OFÍCIO Nº 2.920/2018/GAB/SEMA-MT

Ref.: Processo nº 1-62.1996.811.0082 – Cód. nº 21.

RELATÓRIO VISTORIA Nº022/Projeto Verde Rio/SUF/SEMA/2018

Acompanhamento da Inspeção Judicial na área da antiga barragem de rejeito de minério de ouro da empresa Maney Mineração Casa de Pedra Ltda.

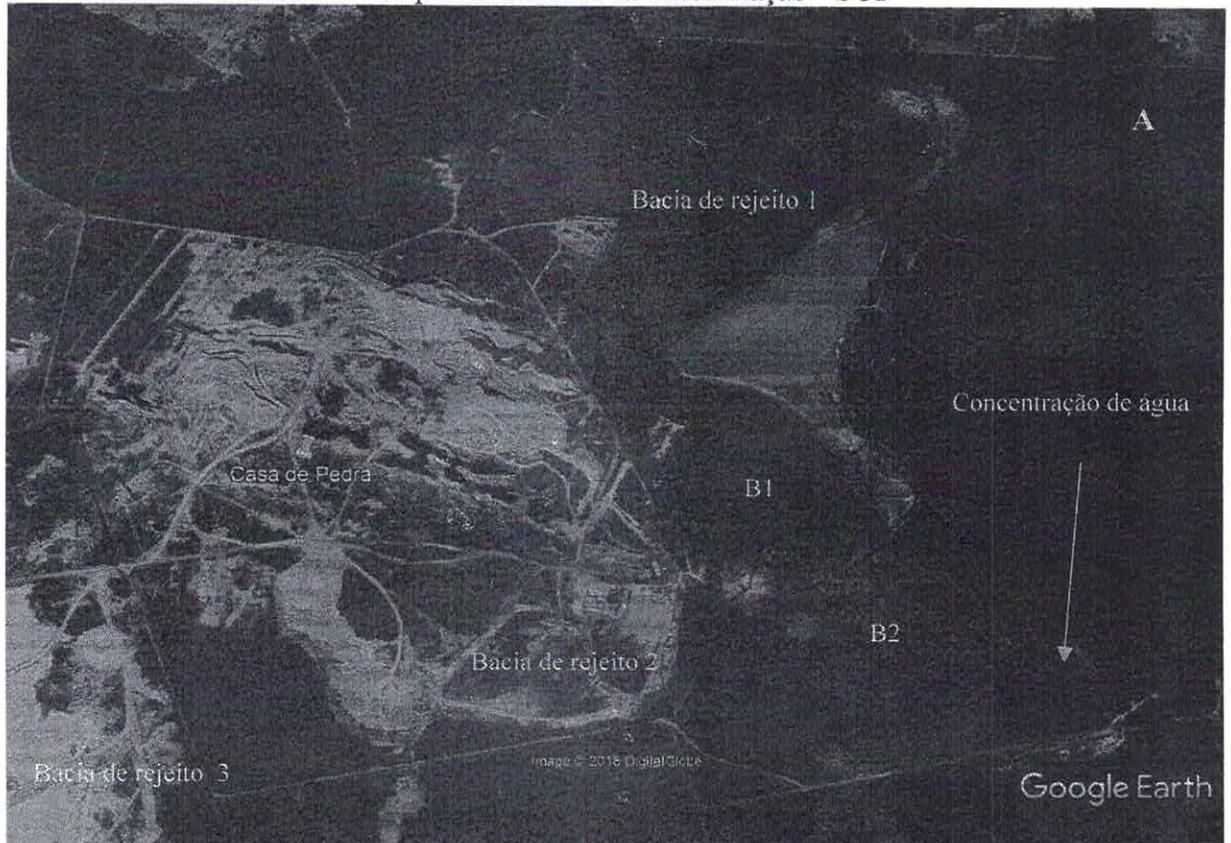
De acordo com a imagem datada de 27/07/2017 (fig. 01), a área da bacia de rejeito soma aproximadamente 190,00 hectares, conforme medição realizada utilizando ferramentas do Google Earth Pro, cuja última atividade de lançamentos de efluentes do processo de beneficiamento data de 2014, conforme análise das imagens disponíveis.

Na figura 01, foi possível verificar um ponto de rompimento no aterro que divide a barragem (B1 e B2), com a presença de processos erosivos formados pelas águas superficiais que escoam no interior da bacia de rejeitos. Em campo, observamos que a abertura no corpo do aterro apresenta cerca de 30 metros, onde constatamos um canal mais aprofundado (fig.10), expondo por erosão o rejeito proveniente da mineração pretérita, depositado no antigo vale do córrego do Cabral, que no local apresenta espessura superior a 3,00 metros.

Constatamos no local que este canal, contorna o barramento interno lateralmente, passando pelo ponto do rompimento, conduzindo as águas de montante (B1) para jusante (B2), as quais se concentram na parte extrema direita do barramento principal (fig. 01), onde se localiza um canal extravasor (“ladrão”) para drenagem do excedente hídrico, não sendo verificado no local ou mais a jusante, nenhuma estrutura para contenção de eventuais sedimentos provenientes da barragem de rejeito, para que estes não atinjam o corpo hídrico.

Figura 02 – Imagem datada de 25/08/2002, onde verificamos pequeno rompimento no barramento central.

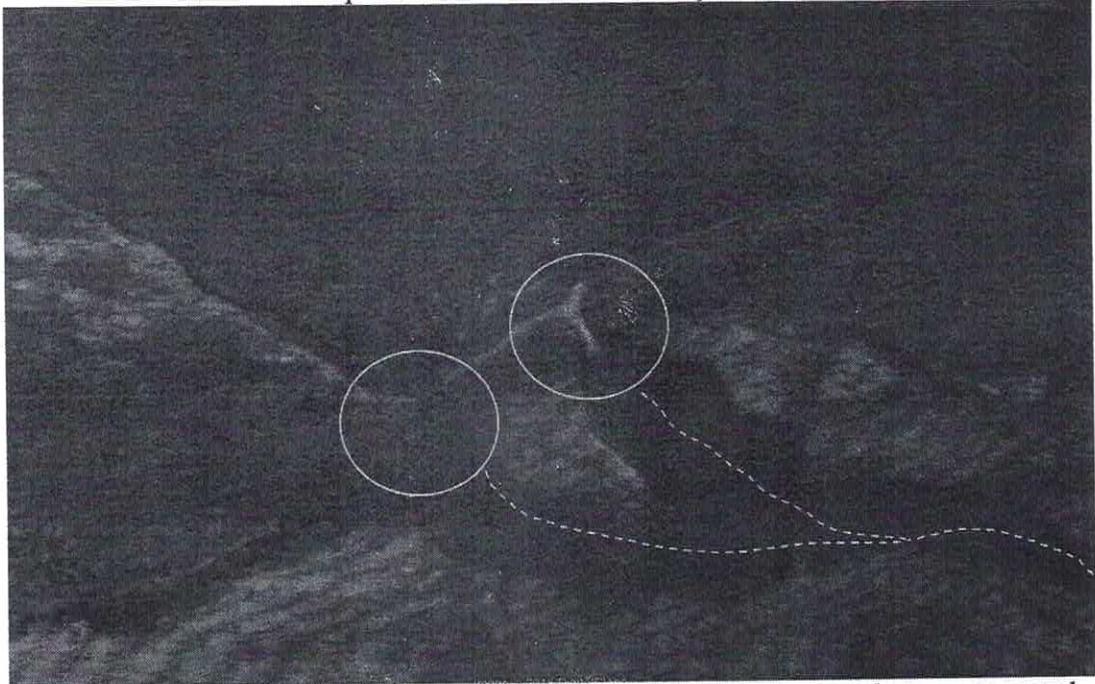
Diante dos fatos, entendemos ser este, um ponto crítico, onde verificamos na análise temporal das imagens que o corpo de aterro central, já se “rompeu” ou foi aberto em dois pontos, desde 2002 (fig. 02). Posteriormente foi novamente aterrado em 2010 e em 2012 ele rompeu praticamente no mesmo local que se encontra rompido atualmente.

Figura 03 - Imagem datada de 23/04/2013, sendo possível observar detalhe do corpo do aterro, da mesma área anterior, mostrando novos pontos de rompimentos, os quais foram refeitos.

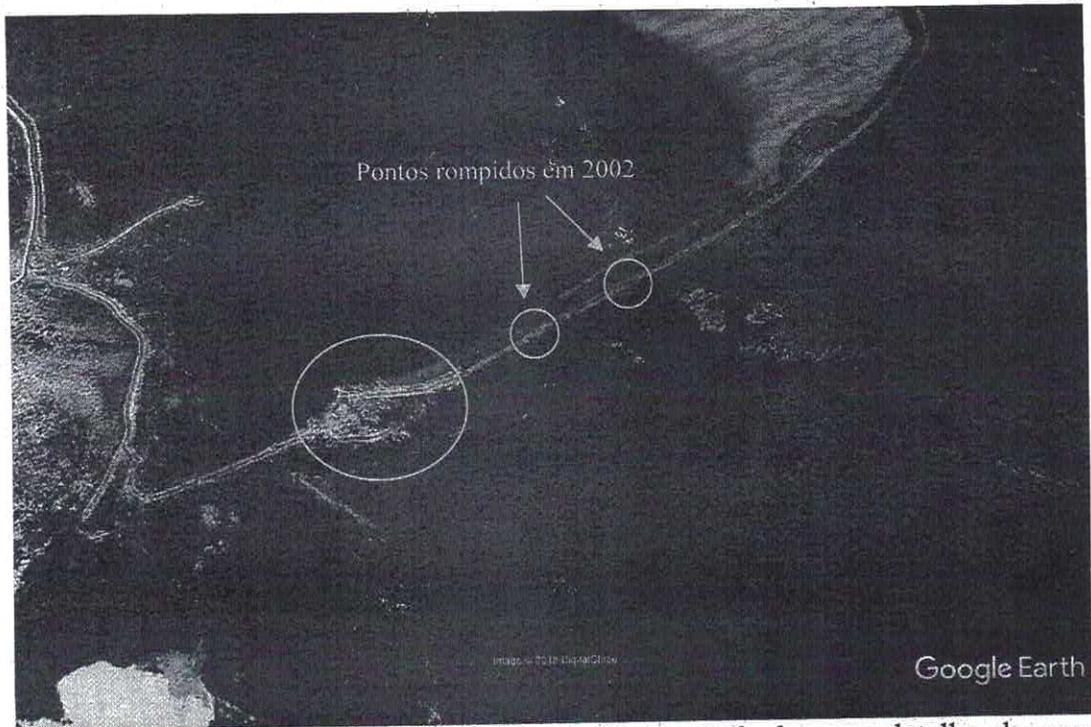
Na figura 03, cuja imagem data de 04/05/2013, constatamos que o corpo do aterro foi novamente refeito, onde constatamos nas imagens disponíveis a partir de 2015, que este aterro não foi mais refeito.

Figura 04 – Na imagem datada de 08/06/2015, verificamos nitidamente os canais de escoamento, situados na lateral e no corpo do aterro, com águas provenientes da esquerda e direita, carreando rejeito rumo a jusante (A). Detalhe do canal erosivo no rejeito e no aterro (B).

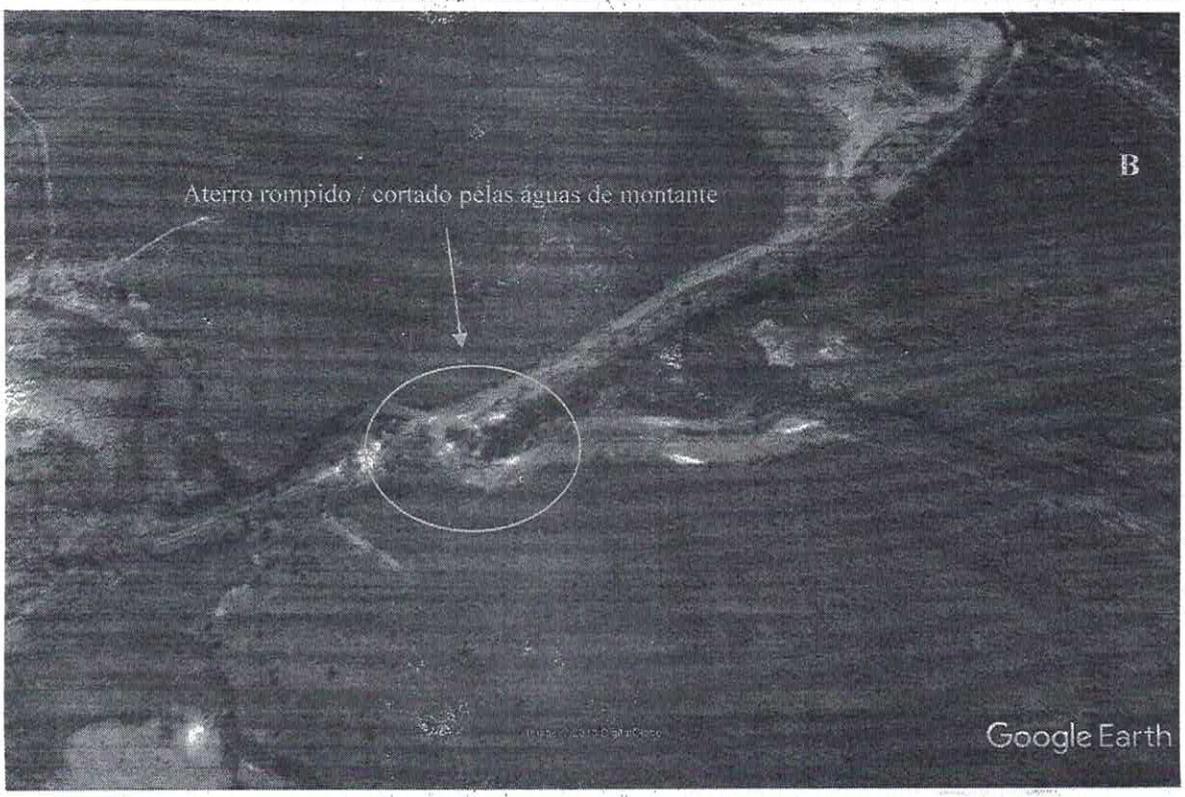
Considerando que já houve um rompimento ou necessidade de abertura em 1988, 1993, 1995 e 1996 (fl. 1053) e que no ato da vistoria e especialmente na análise das imagens de detalhe datadas de 2002, 2013 e 2015 pode-se verificar rompimentos no corpo do aterro interno da barragem de rejeito, conectando B1 e B2, favorecendo a formação de processos erosivos no interior do corpo do aterro, expondo rejeitos anteriormente recobertos, os quais

Figura 06 – Observamos na imagem datada de 06/01/2017, no mesmo ponto da imagem anterior, agora no período de cheia, onde verificamos a proximidade do canal, provavelmente escavado bem próximo do corpo do aterro, especialmente no ponto com maior acúmulo de água.

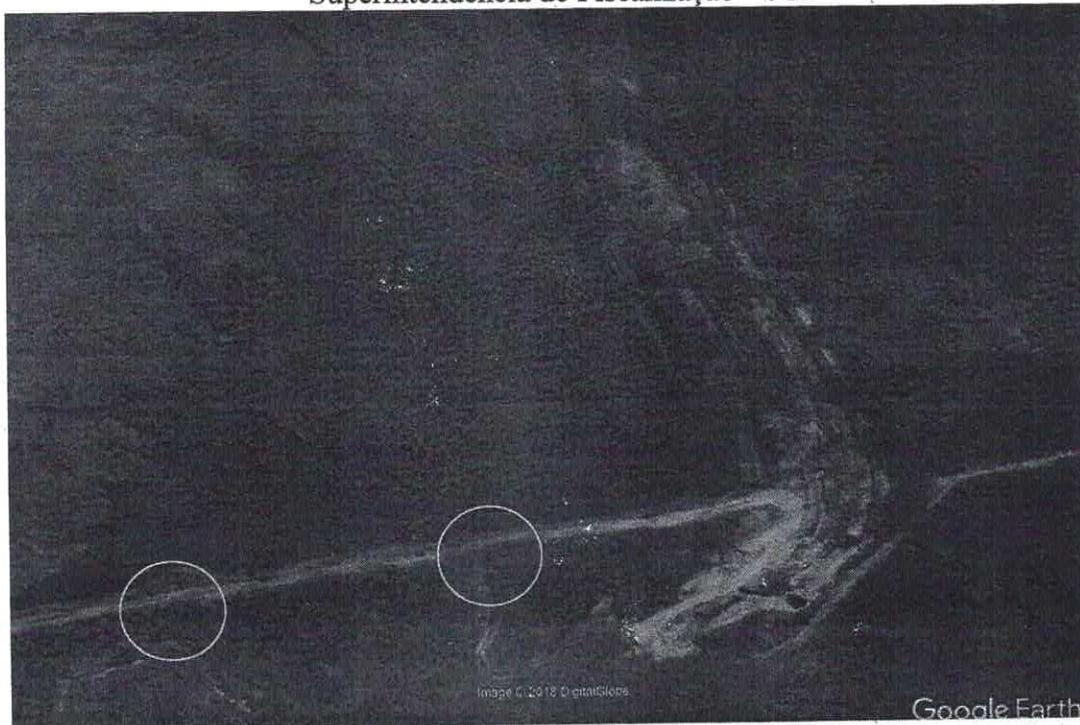
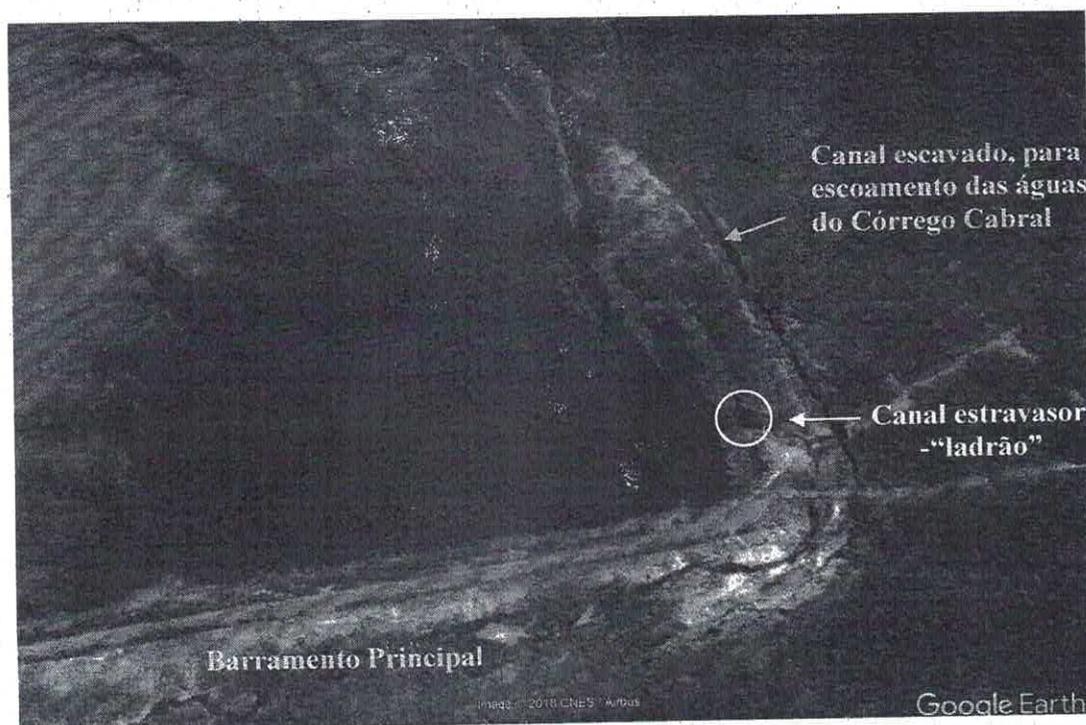
Em campo e com base nas análises das imagens, podemos verificar a abertura de um canal lateral (fig.09), que contorna a barragem de rejeito, muito próximo aos aterros laterais, conectando os dois corpos hídricos, os quais após o barramento da bacia de rejeito, seguem paralelo ao canal extravasor (figs. 06 e 11) para o leito natural do Córrego Cabral.

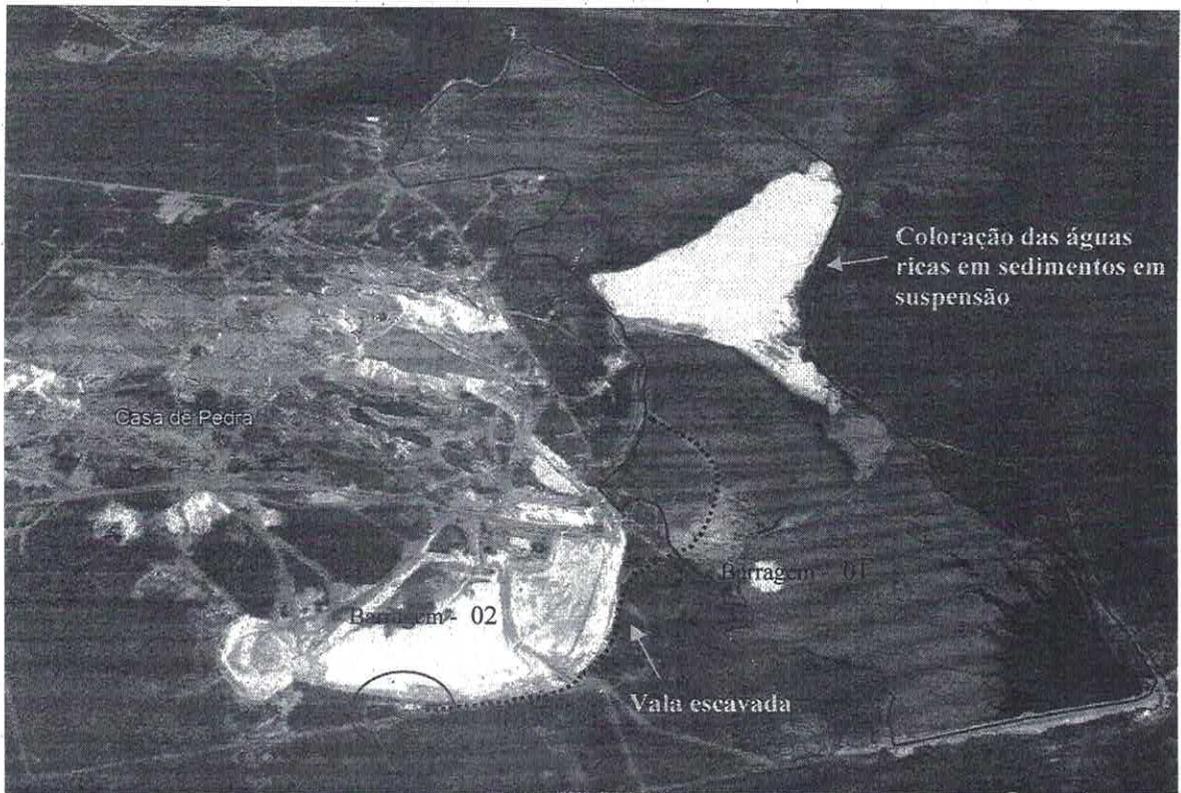
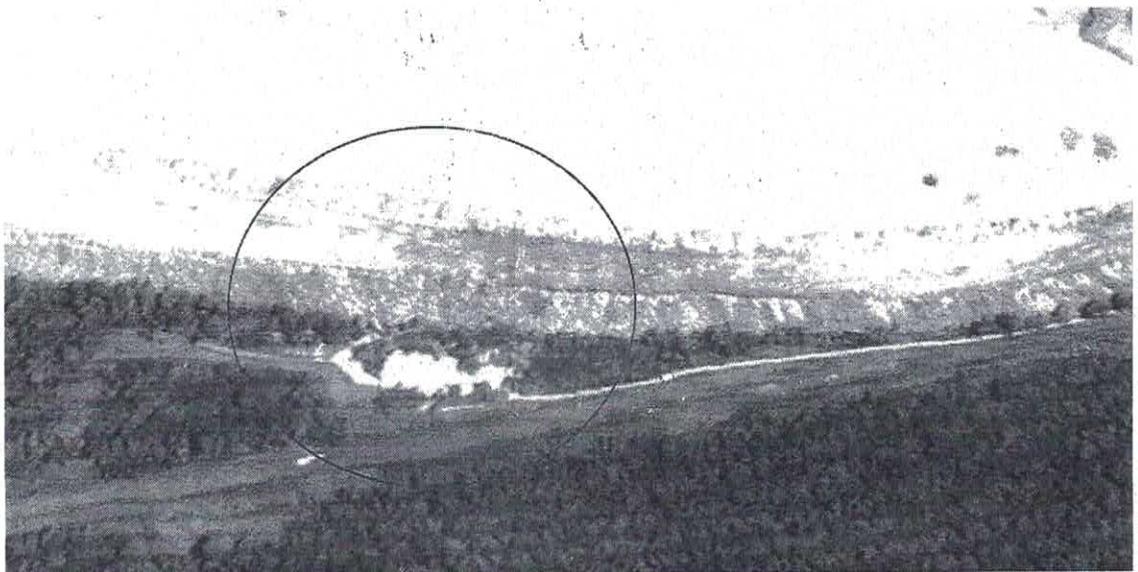
Considerando que na análise das imagens de detalhe, verificamos o uso da área da barragem para lançamentos de rejeito e/ou efluentes no mínimo até 15/03/2014, cujas atividades provavelmente cessaram a cerca de 4 anos.

Considerando o parecer técnico realizado pelos peritos fls. 1053 e 1054, onde os técnicos informam a possibilidade de infiltração na parte basal do eixo da barragem, para explicar a turbidez da água no canal do córrego do Cabral, indicando a necessidade de um “projeto completo de construção expansão e manutenção da barragem de rejeito, por especialistas na área”.

Sugerimos, conforme solicitado pelos peritos em 2004 e em função da quantidade e conteúdo do rejeito que seja apresentado um projeto completo de manutenção da antiga barragem de rejeito barragem de rejeito, contento uma avaliação por técnico habilitado, com avaliação do talude de jusante do barramento principal, especialmente devido a proximidade do canal aberto, conforme mostra a figura 08. Importante ainda destacar a necessidade de um plano controle de águas superficiais, para que estas não escoem para o interior da bacia de rejeito. Este projeto deve atender as exigências da Lei 12.334/2010.

Figura 09 - Canal artificial aberto para escoar as águas barradas dos córregos Cabral e Casa de Pedra, construído na lateral direita da bacia de contenção de rejeito.

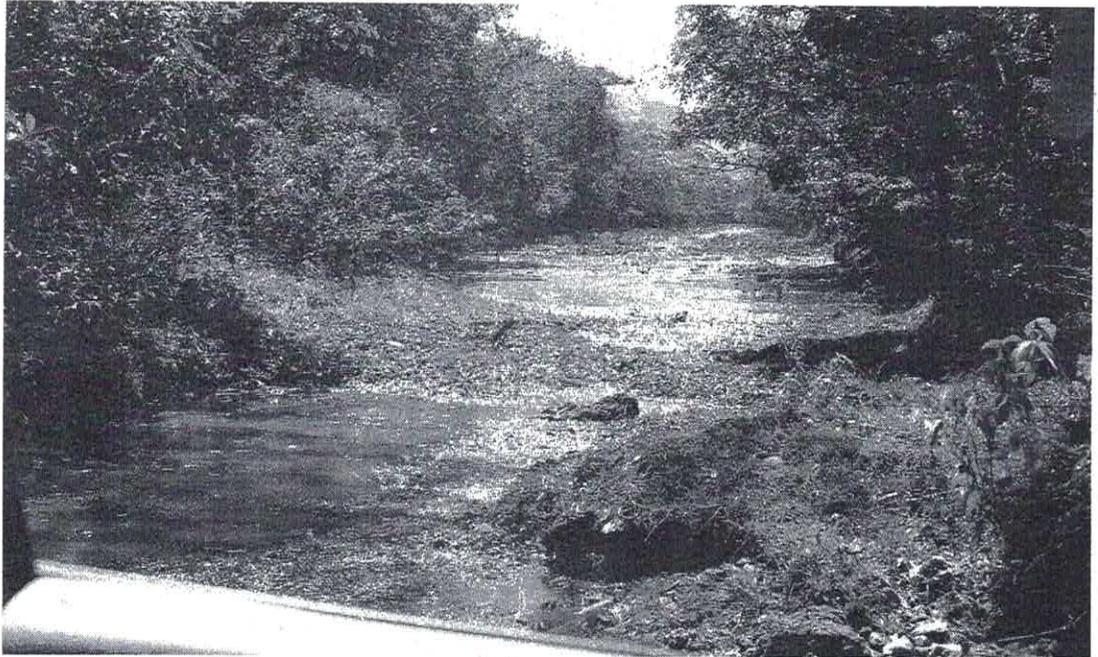
Considerando que no Relatório de Inspeção 005/DAM/CMCA/DITEC/95 da extinta FEMA, citado pelos peritos na fl. 1053, ficou caracterizada a contaminação dos rejeitos por mercúrio. Desta forma, considerando que estes sedimentos podem apresentar *contaminações* por metais pesados, e num evento chuvoso mais relevante, podem ser carregados ao barramento principal, passando pelo canal extravasor da barragem (ladrão), podendo seguir livremente para a drenagem, pois no ato da vistoria não foi possível verificar nenhum tipo de “filtro” ou barreira de segurança no canal artificial escavado, nas proximidades do barramento.

Figura 12 – Vista do barramento principal da barragem de rejeito, onde verificamos o plantio de eucalipto (vegetação exótica), no talude de montante e de jusante.

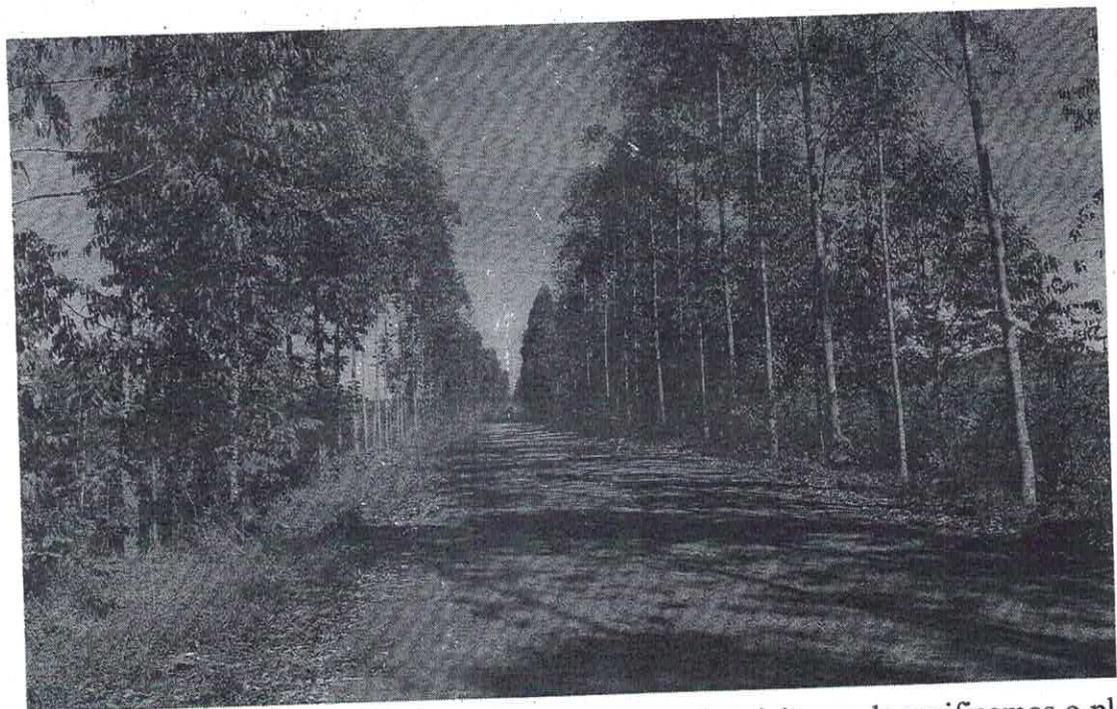
No ato da vistoria, verificamos uma vegetação arbórea e arbustiva, nos limites da bacia de rejeito, próximo ao corpo do aterro. Já na parte interna, observamos uma vegetação rasteira, com predomínio de “capins”. Constatamos o plantio de eucaliptos no corpo do aterro principal, tanto no talude a montante, quanto a jusante (fig.12).
